「エンプラベアリング」仕様変更のご案内

エンプラベアリング

<外觀変更詳細>

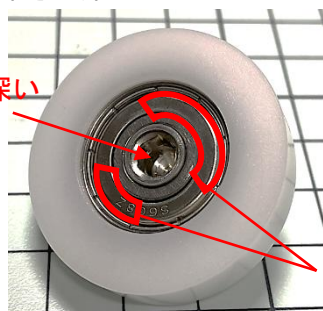
【変更後】②刻印：ベアリング呼び番号、（又はベアリング呼び番号・メーカー名）、
③六角穴深さ：深い

③六角穴深さ：深い

②ベアリング
呼び番号

②メーカー名
